# 改善箇所説明図

## 改善箇所

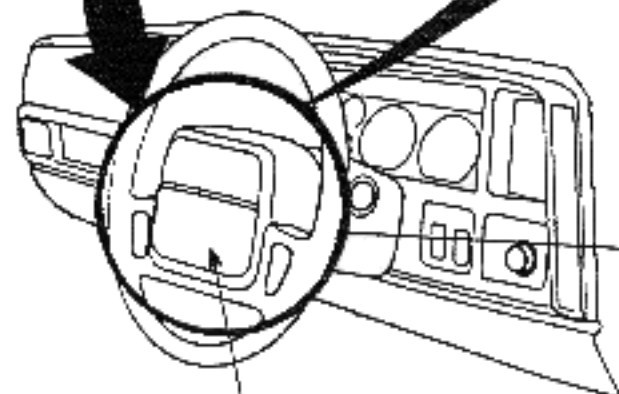
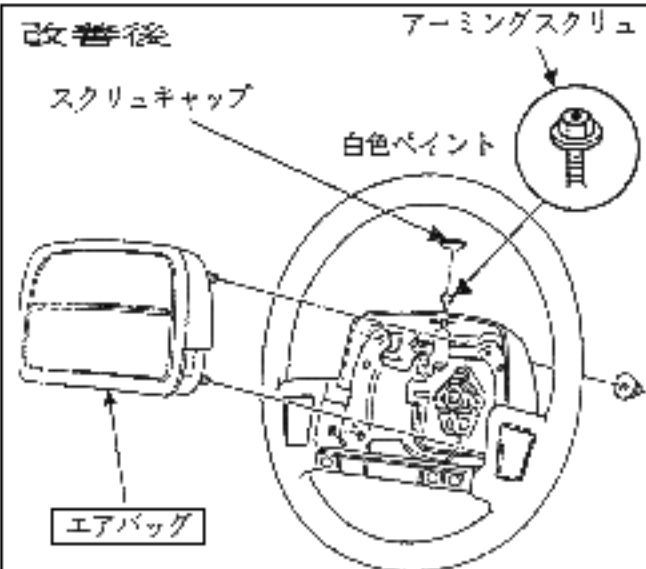
作動制御レバーがある場合→エアバッグ再取付

作動制御レバーがない場合→エアバッグ交換

エアバッグの構成部品である作動制御レバーが取付られていない車両があり、事故等の前面衝突時にエアバッグが展開しないおそれがあります。

## 改善後

説別：アーミングスクリュー頂部に白色ペイントする。
